## 仕様変更のご案内

### φ16 XAシリーズ 非常停止用押ボタンスイッチ

φ16 XAシリーズ 非常停止用押ボタンスイッチ（分離形/AS-Interface Safety at Work 対応）において、本体廻り止め突起長さの変更、取付パネル厚さ、及びロックナットの形状変更を行います。

#### 変更内容

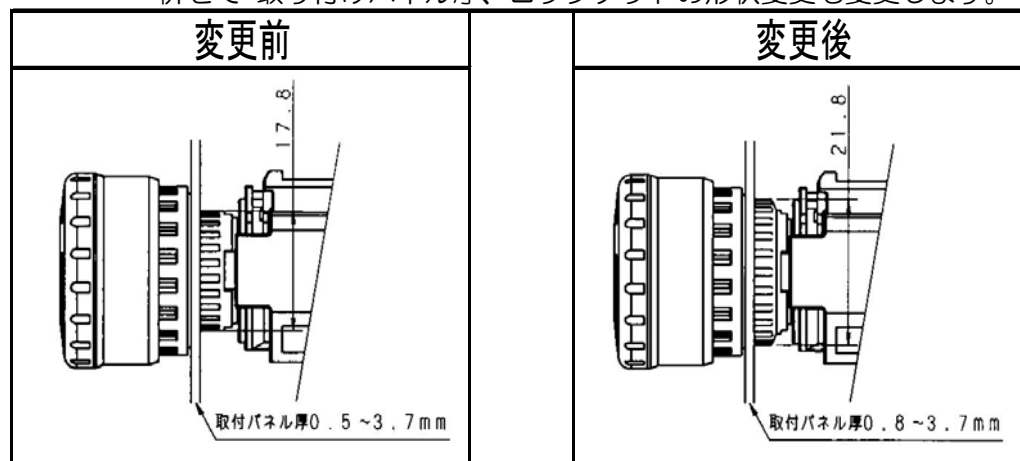
パネル-本体間にシール銘板等を使用する場合にも廻り止めが有効になるよう、本体の突起長さの変更を行います。

・併せて 取り付けパネル厚、ロックナットの形状変更も変更します。

銘板(HAAV\*\*)・ガード(XA9Z-KG1)を取り付けてご使用する場合、A部をラジオペンチなどでかならず折ってご使用下さい。

なお、変更前のロックナットのご使用を希望される場合には、別売の HA9Z-LN（販売形番 HA9Z-LNPN10：10個入り）を手配ください。

ただし この場合の取り付けパネル厚は 1.9~3.7mm となります。
